Baggersee Niederrimsingen

Termin im Regierungspräsidium

am 09.04.2018

Faktenlage

Baggersee Niederrimsingen mit Höhenlinien
Seevermessung 2015

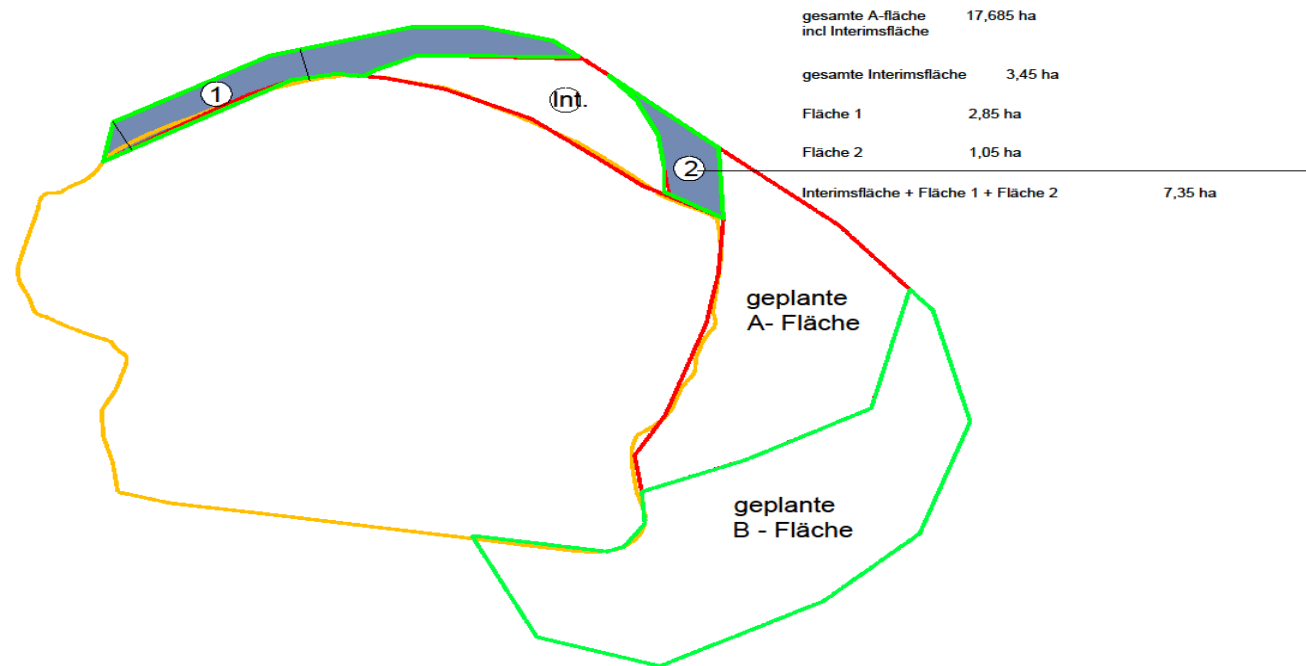
Seefläche bei 80 m Tiefe = 149.510 qm

Seefläche bei 110 m Tiefe = 71.296 qm

Seefläche bei 120 m Tiefe = 51.852 qm

Kiesvolumen von 80 m Tiefe bis 110 m Tiefe = 3,312 Mio cbm

Kiesvolumen von 80 m Tiefe bis 120 m Tiefe = 4,027 Mio cbm

**Ergebnis: zusätzlich förderbares Kiesvolumen bei
Fördergenehmigung bis 120 m Tiefe :**

4,027 Mio cbm Kies

Plan von Büro Wald- Corbe- PPP v.
14.09.2017

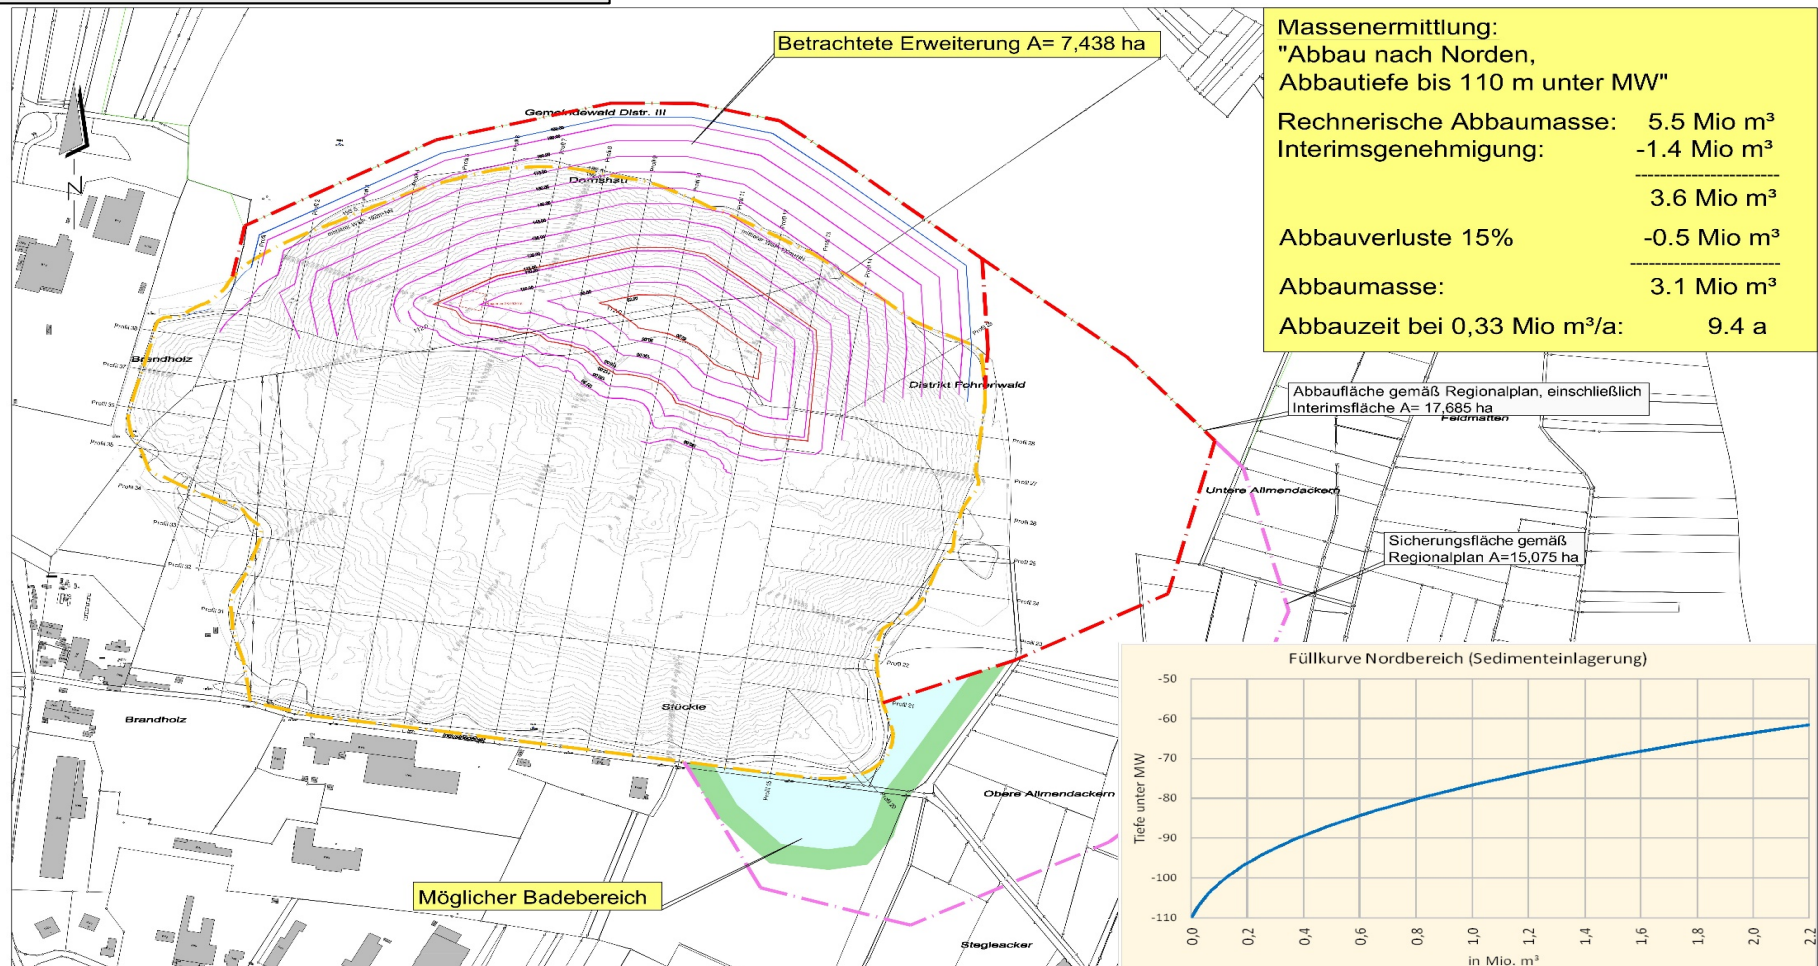
berechn. Abbauvolumen = 5,5 Mio cbm

N = 1:5 / 1:2, kein Flachwasser

Achtung: Rechenfehler

Prinzipkizze entspr. Gutachten der Fa. Peter aus 2004

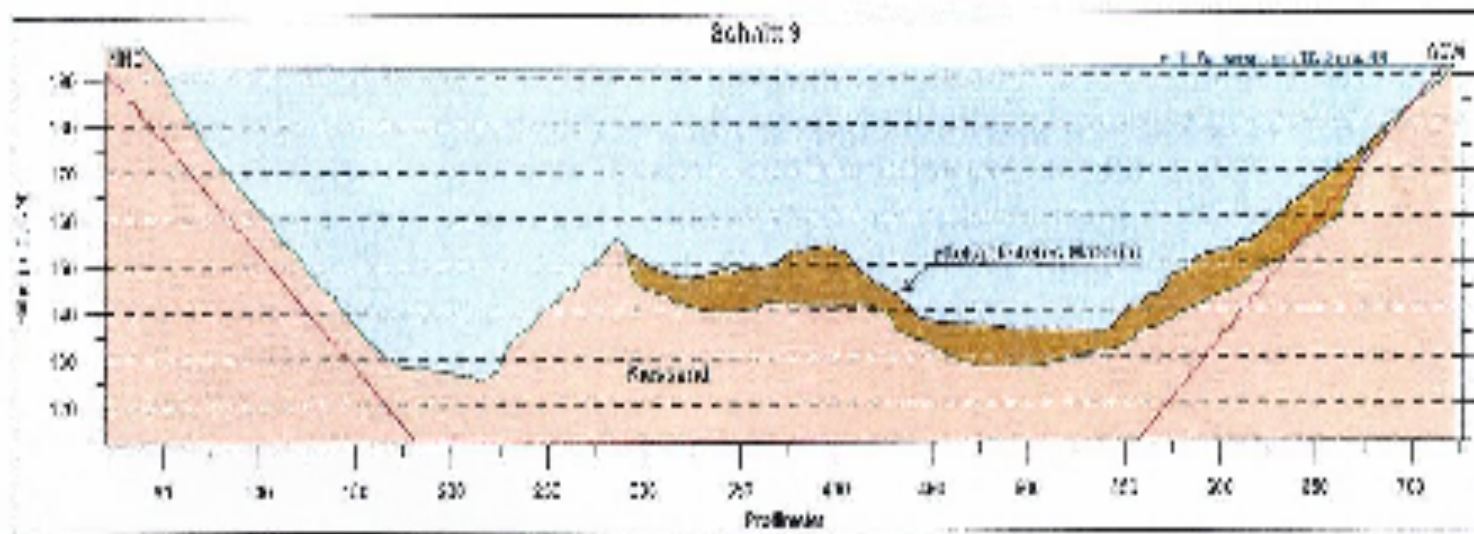
Ein Umlagern der Sedimente im See ist aus unserer Sicht technisch möglich – und dies ohne Inanspruchnahme von zus. Flächen außerhalb des Sees.
